## 東海第二発電所

# 鋼管杭鉄筋コンクリート防潮壁の構造成立性について

〔 審査会合指摘事項に対する回答 〕

平成29年10月13日

# 鋼管杭鉄筋コンクリート防潮壁の設計検討フロー

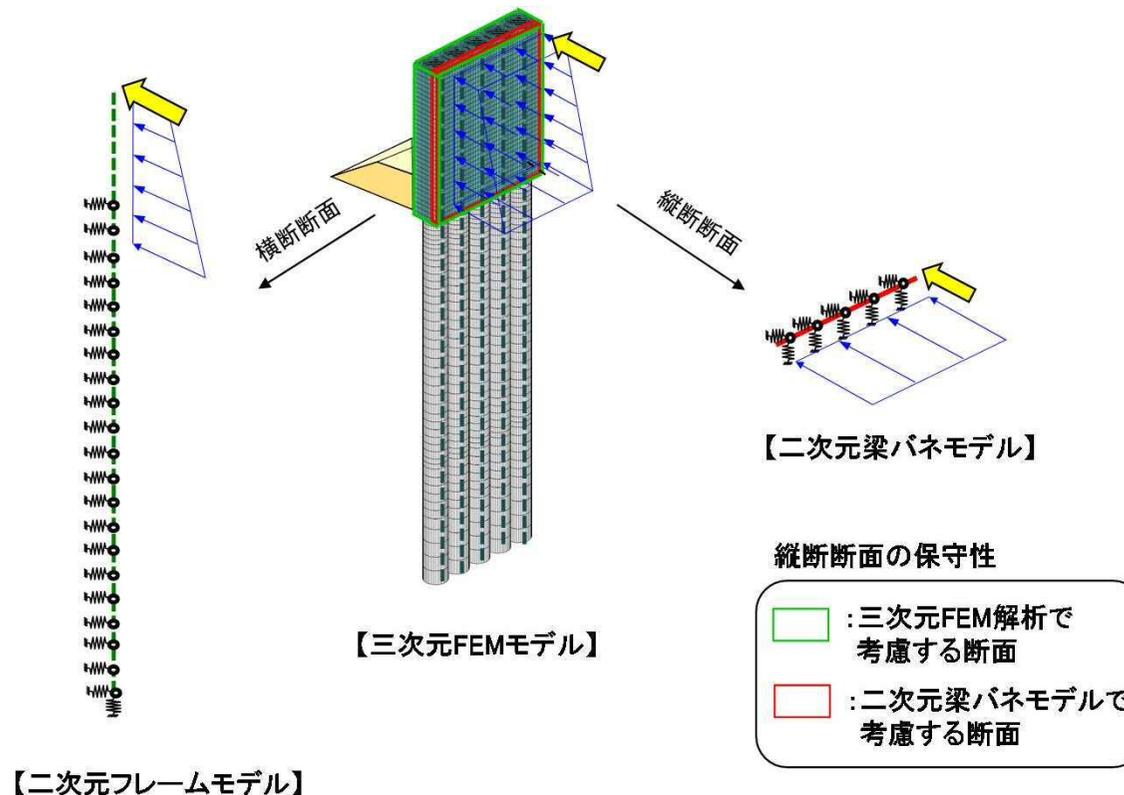
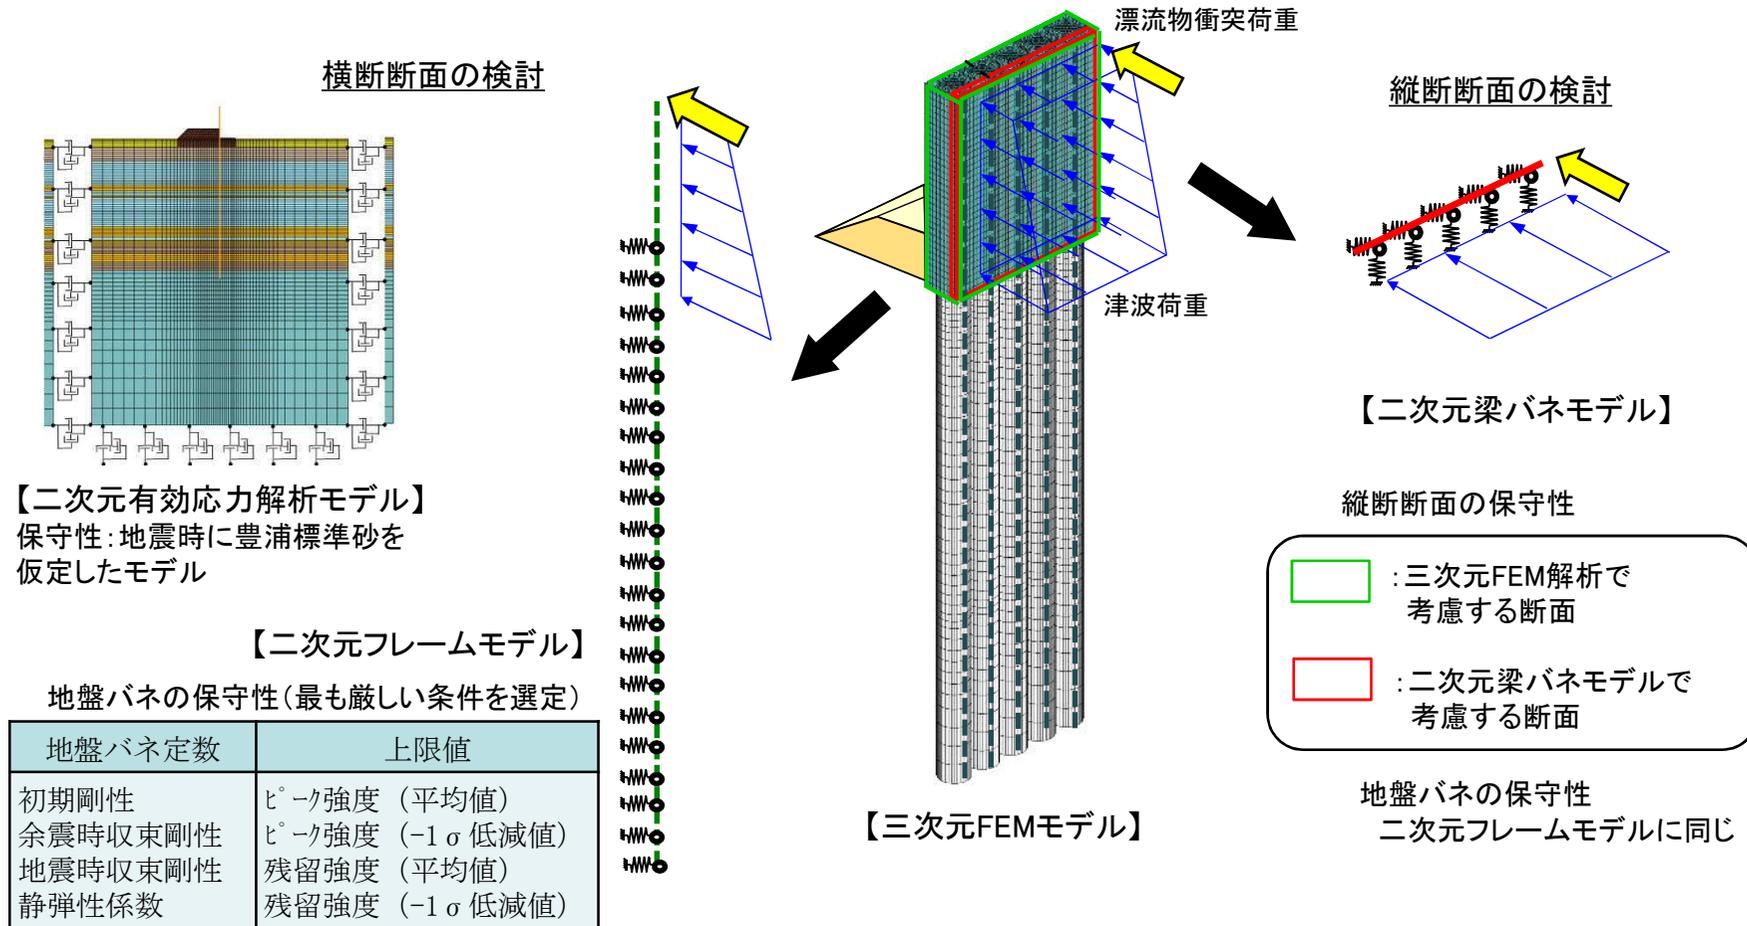
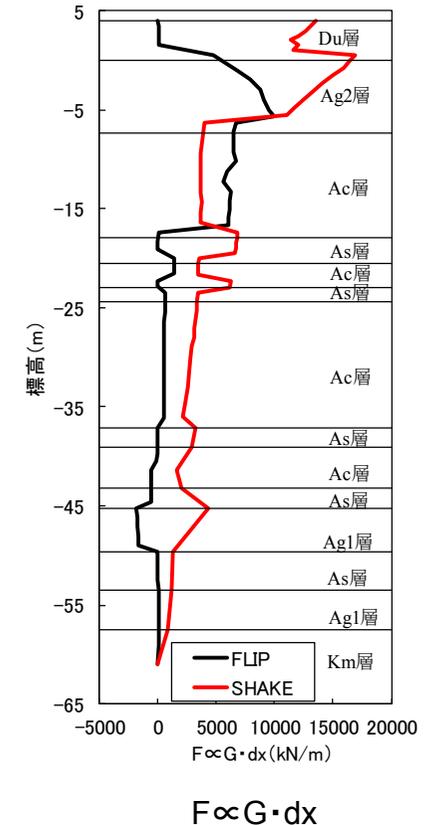
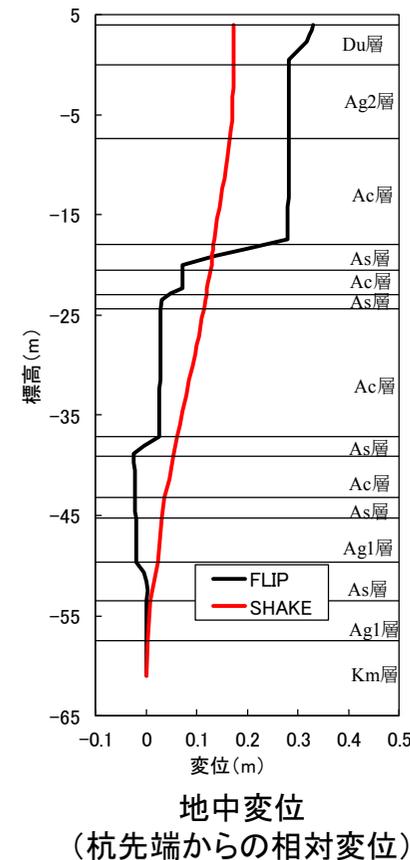
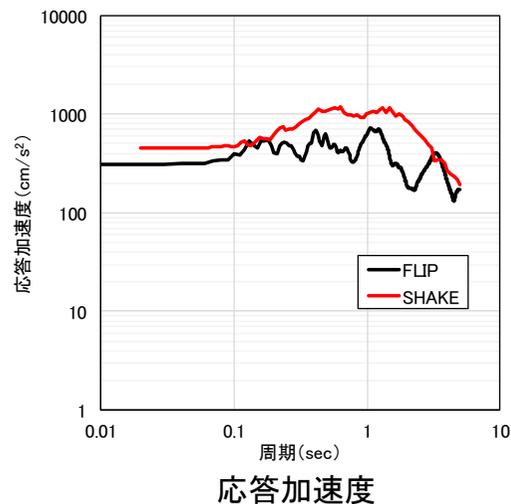
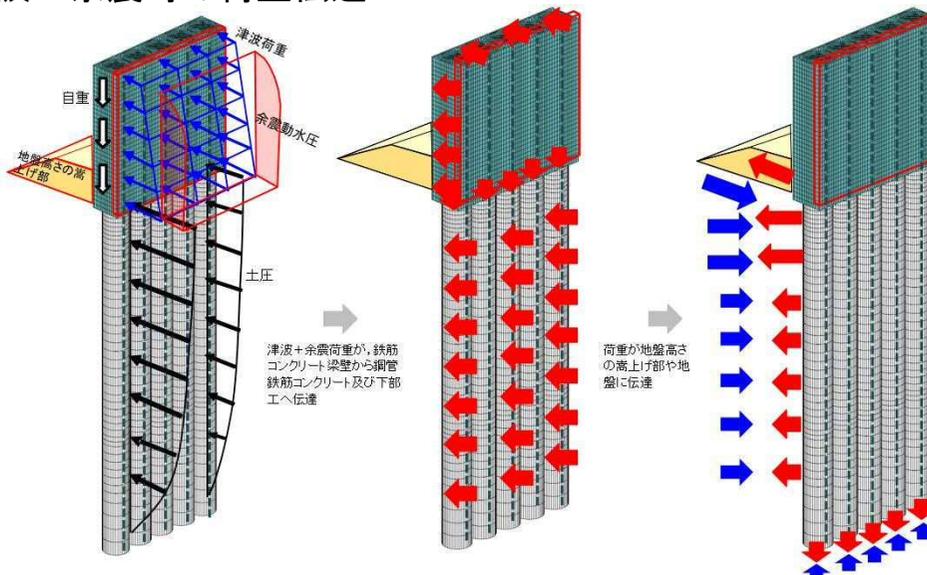
上部工・下部工のそれぞれの部位における岩盤傾斜を模擬した解析を含むすべての検討について、荷重伝達を踏まえた荷重の受け渡しや検討条件の整合性又は包絡性について、体系的に整理するとともに、部位について厳しい条件となっているか示すこと。

- 上部工・下部工のそれぞれの部位における荷重条件別の検討についてフローに整理し、荷重伝達を踏まえた荷重の受け渡しや、検討条件の整合性および包絡性について表現した。
- また、防潮壁の各部位に対して厳しい条件となるよう、設計条件の保守性について示した。

- 主要な荷重(地震時, 津波時, 余震+津波時及び漂流物)に対しては, 鋼管1本で抵抗する設計である。
- 上部工における鉛直方向の曲げに対する影響については, 鋼管とコンクリート間に生じるせん断力を発生曲げモーメントから算出し, 必要なスタッドの本数を決定する。
- 水平方向の曲げについては, 鉄筋コンクリート梁壁をモデル化した梁バネモデルを用いて, 照査を行い, 主鉄筋及びせん断補強筋を決定する。
- これ以外に発生する漂流物衝突荷重によるねじれについては, 三次元FEM解析によりせん断力を算出し, それに対してコンクリートのみで抵抗可能か, あるいは, せん断補強筋の要否を確認する。

- 構造成立性の検討では、最も詳細にモデル化される三次元FEMに対して、二次元断面による整合を取るため、設計上、保守的になるように横断断面(二次元有効応力解析モデル, 二次元フレームモデル)による検討および縦断断面(二次元梁バネモデル)による検討を行う。
- 二次元モデルによる検討では、三次元FEMモデルに比較して、保守的になるように荷重条件および地盤条件を選定する。地盤バネおよびその上限値は、検討部材に最も厳しい条件になるように選定する。
- 各解析のモデル化では、構造物条件, 地盤条件, 境界条件が、それぞれ整合するように設定する。

⇒豊浦標準砂を仮定したモデル, 層厚のパスタ, 斜面部による検討を実施して, 敷地内にある地盤条件を包絡し, 保守的な条件下で検討を実施する。

## 地盤高さの嵩上げ及び表層改良体の設定範囲による結果の相違について

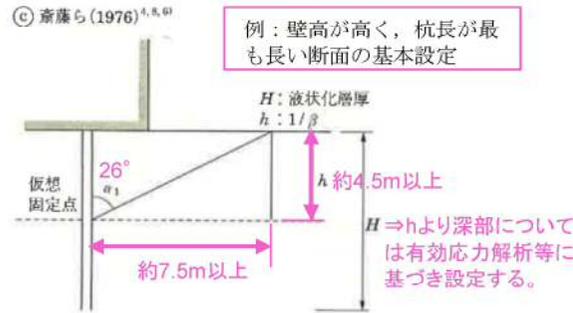
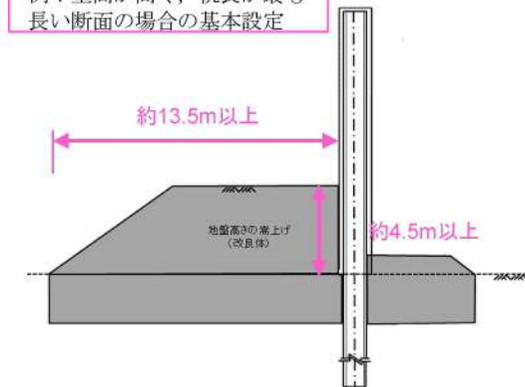
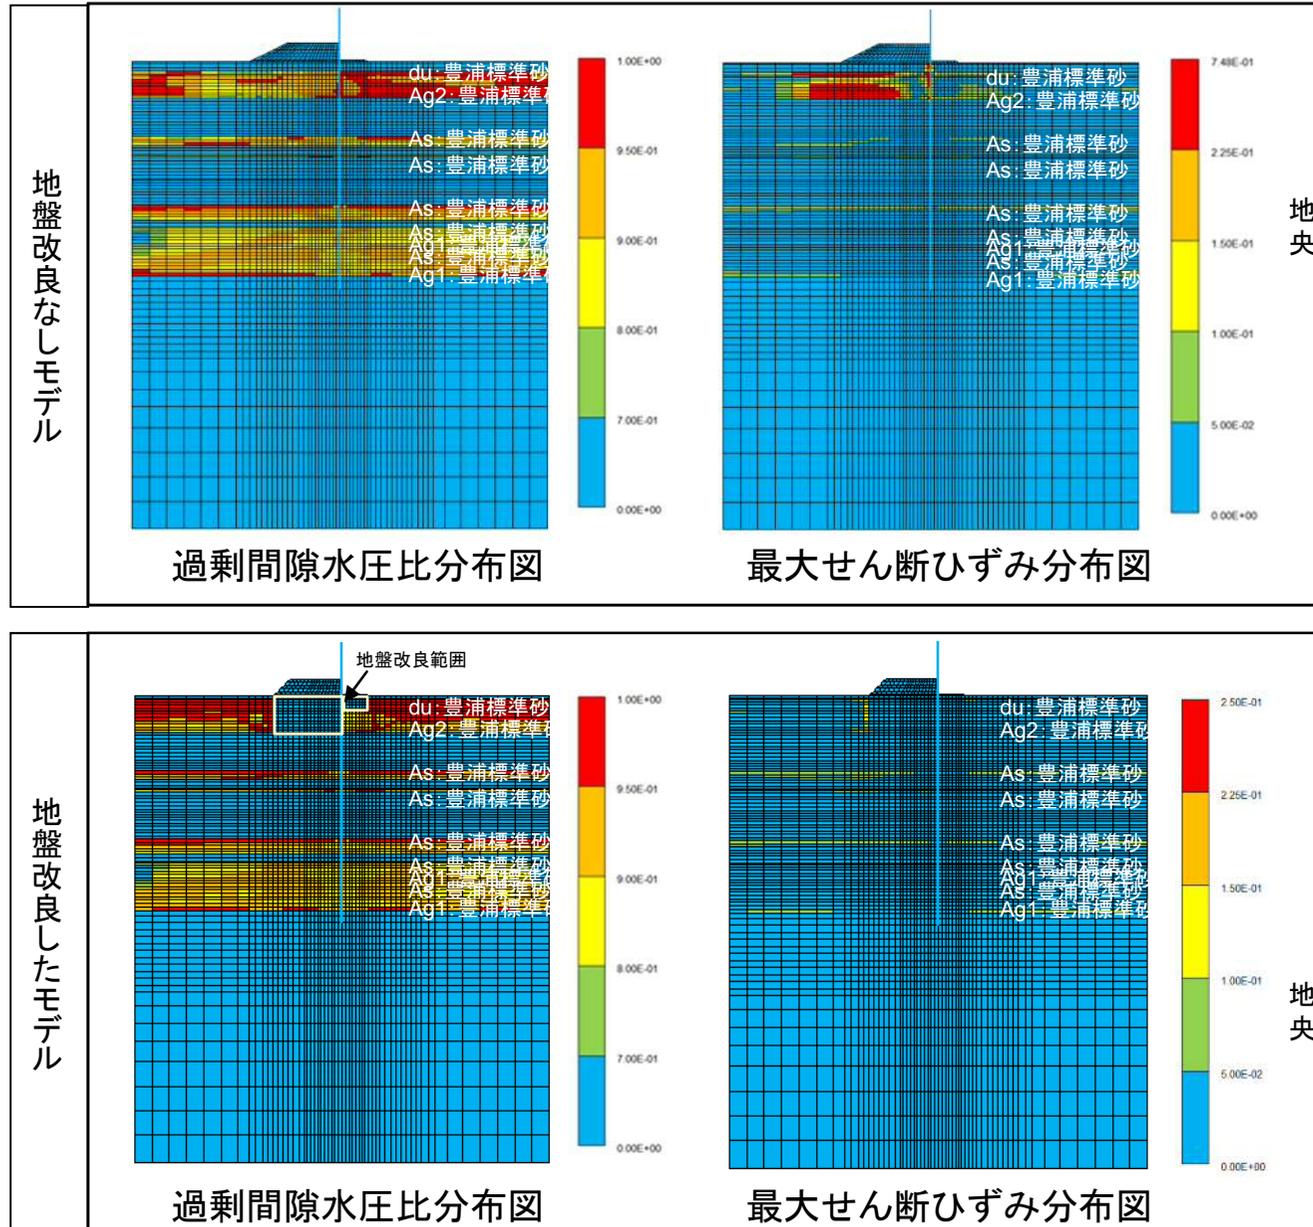
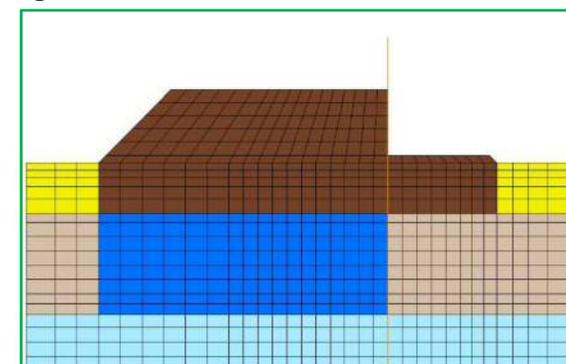
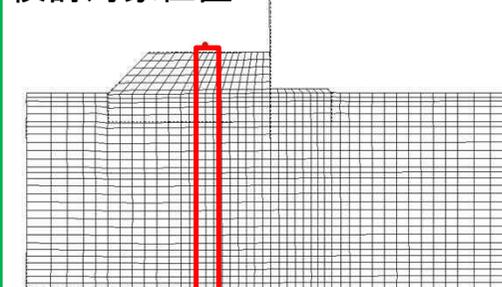
豊浦標準砂を用いたモデルで液状化を仮定した結果が示されているが、これらの結果をどう考えるか、有効応力解析の結果に考察を加えた上で、この後の展開(工認への反映方針等)を示すこと。

- 豊浦標準砂を仮定したモデルにより強制的な液状化をさせた評価結果についても、地盤高さの嵩上げ部(改良体)や表層改良体の範囲を決定するためのデータとして用いることとする。
- 地盤高さの嵩上げ及び表層改良体の設計フローに基づき、豊浦標準砂を仮定したモデルにて有効応力解析を行った結果、地盤高さの嵩上げ部の地盤の変状が確認されたが、地盤改良深度を深くすることで、液状化が防止され沈下量が小さくなることを確認した。
- 工認段階においても、原則、当該設計フローに基づき改良範囲の詳細を決定していく。

地盤高さの嵩上げ部基礎地盤の地盤改良範囲を深くすることで、地盤高さの嵩上げ部の沈下が抑制され、地盤改良により大きなせん断ひずみが生じなくなった。

Ag2層を浸透固化工法で、改良することにより、地盤高さの沈下を抑制することができる。  
(地盤改良によって、地震時に大きなせん断ひずみが生じなくなったことによる)。
